改善箇所説明図

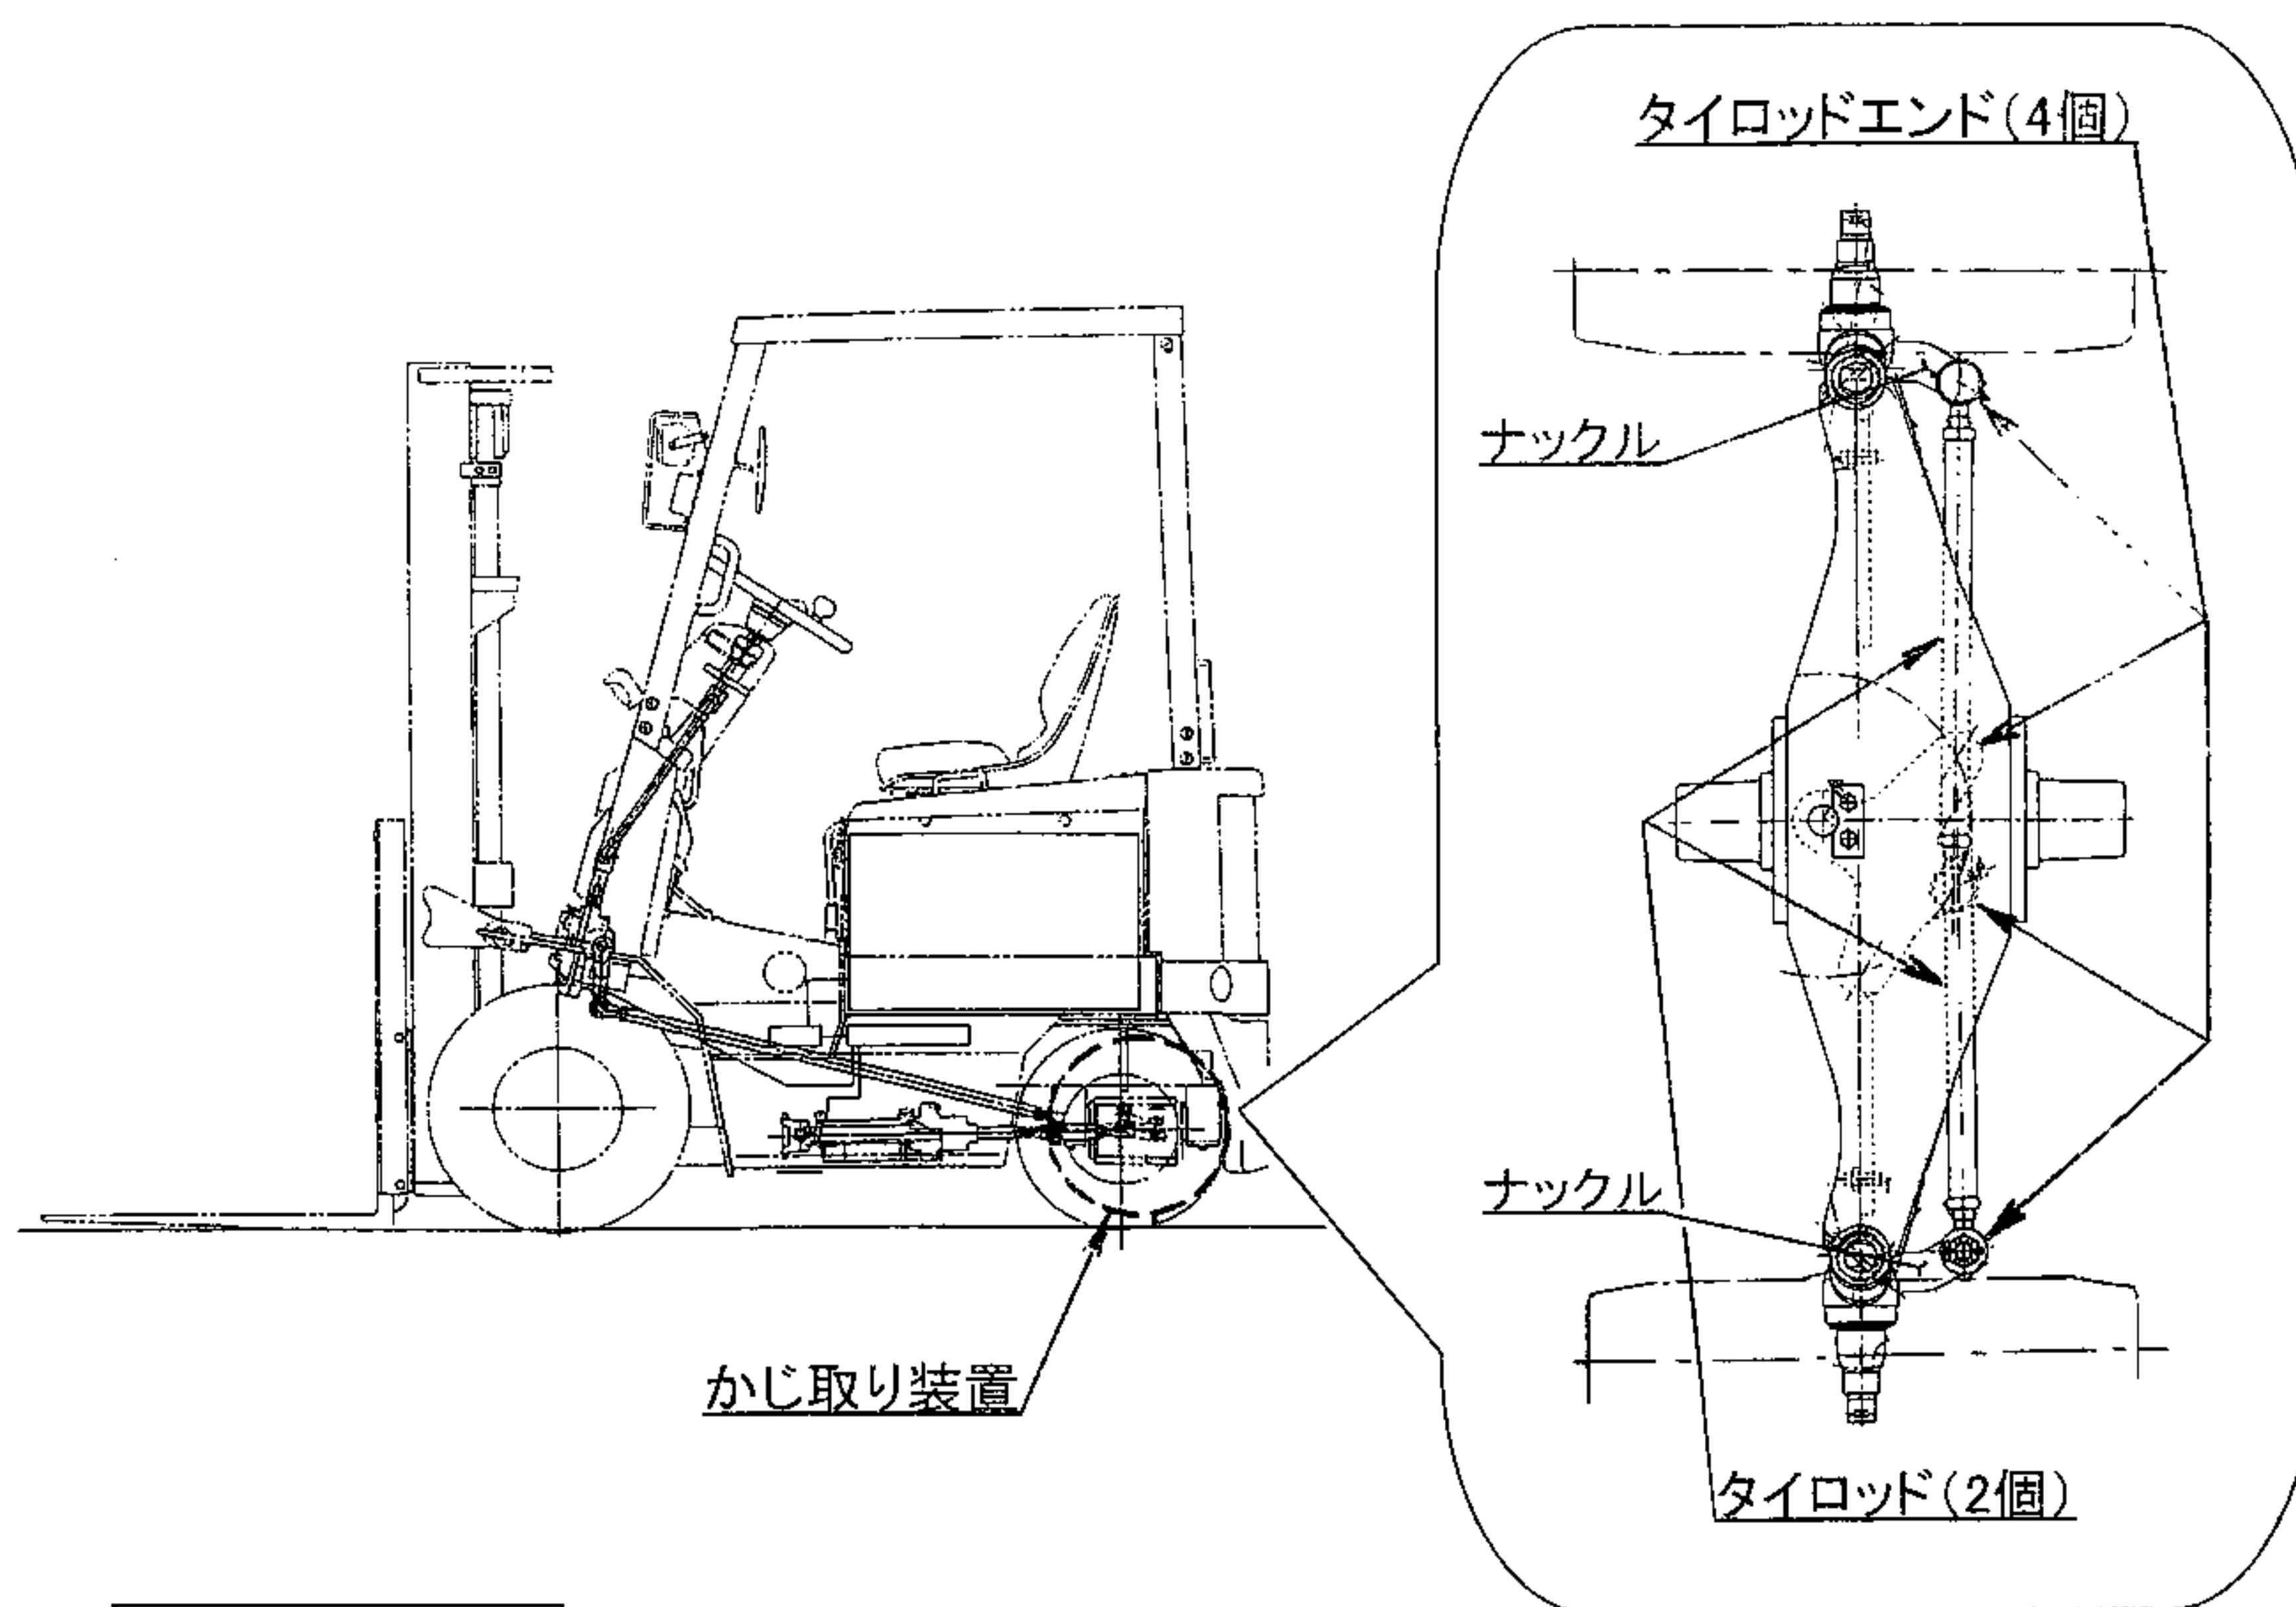
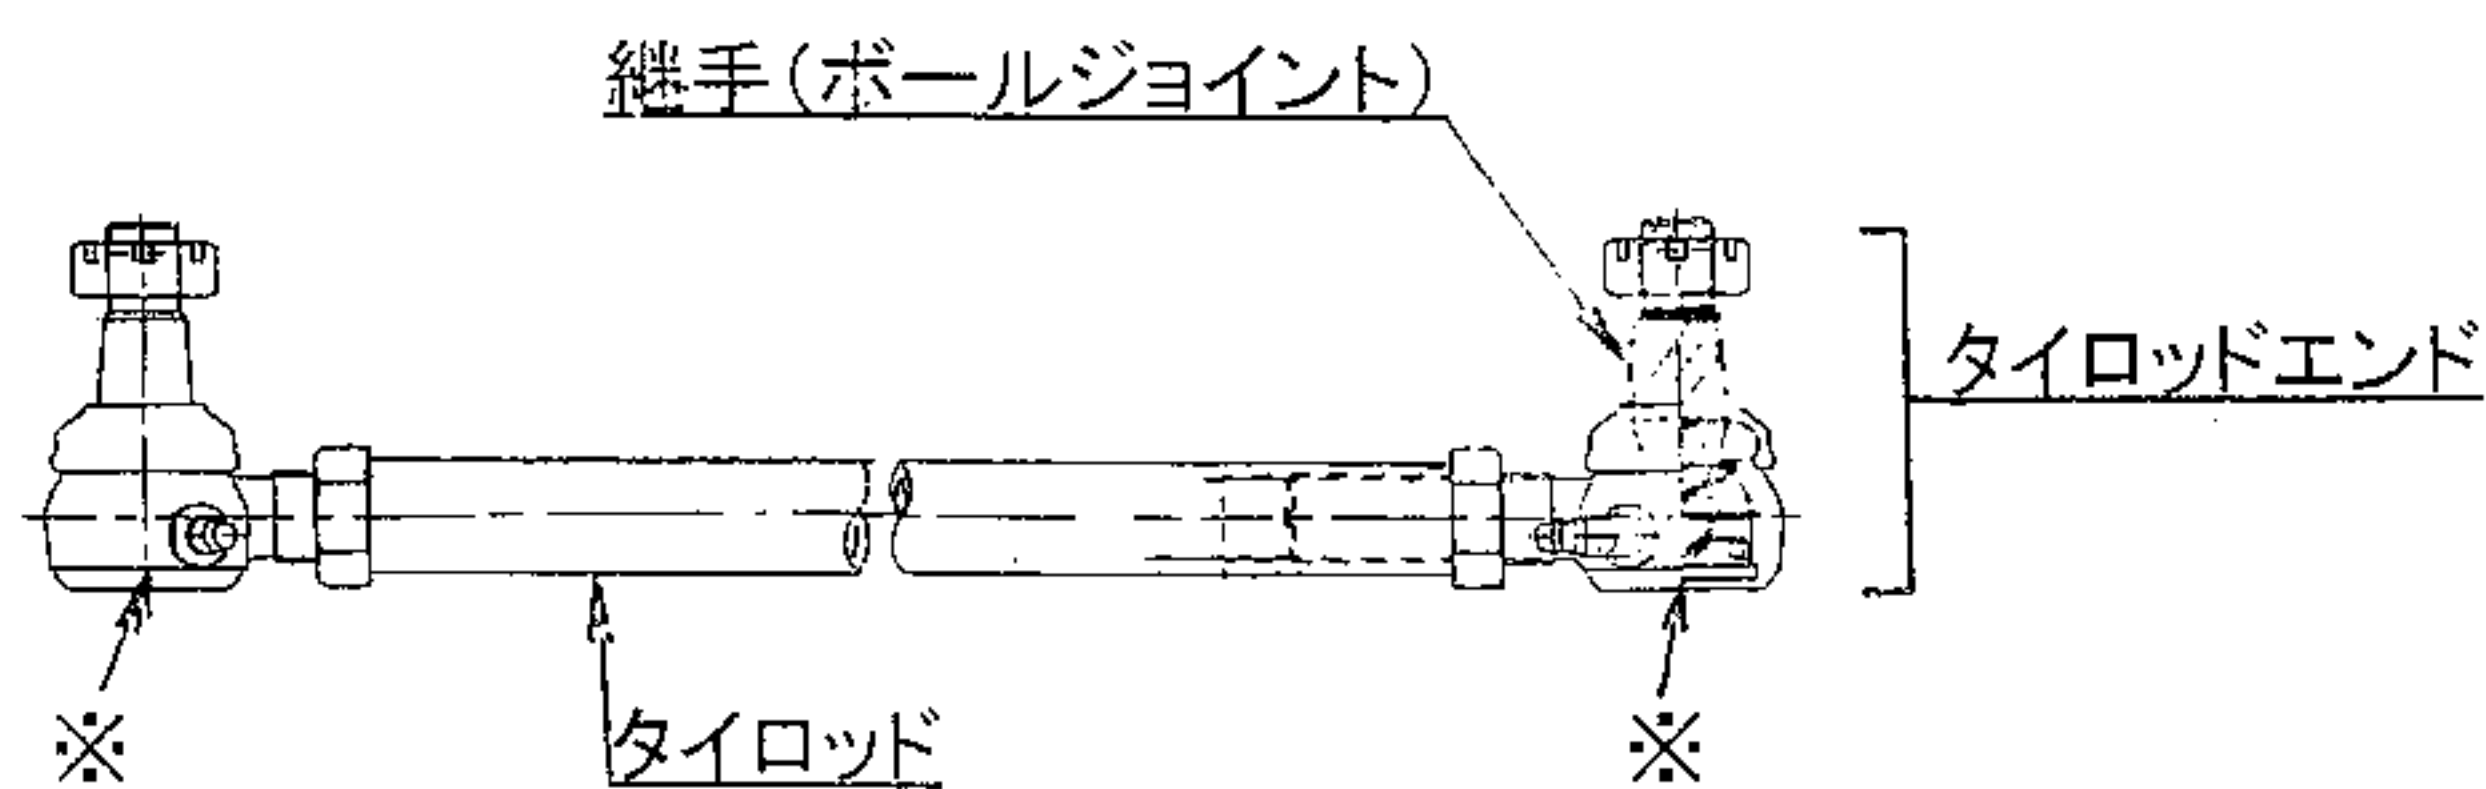
基準不適合箇所

かじ取り装置において、タイロッドとナックルを連結している継手(ボールジョイント)の強度が不足しているため、そのままの状態で使用を続けると、当該継手部が折損し、最悪の場合、かじ取り操作が出来なくなるおそれがある。

改善の内容

全車両、対策品のタイロッドエンドとタイロッドを交換する。

識別:黄色のペイントを※印へ塗布(Φ10mm、計4箇所)する。
